訂正のお願い

2015.8 株式会社自研センター

*No.J-576 ニッサン フーガ (Y51系) 2010年3月を下記の通り訂正いたします。

P.41 B410 リヤバンパ脱着、B420 リヤバンパ取替

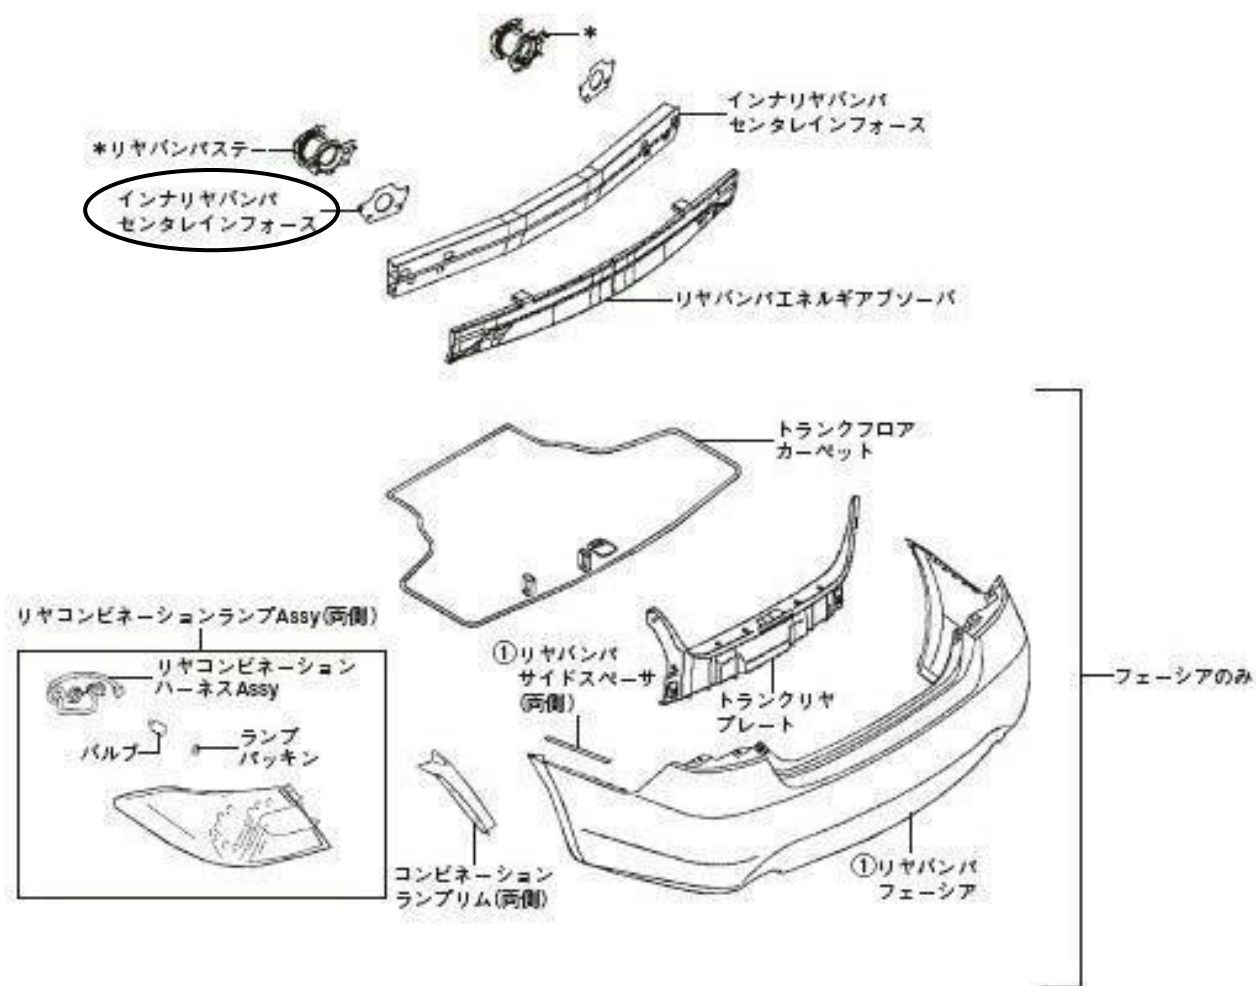
イラスト欄の部品名称に誤りがあったため、差し替え願います。
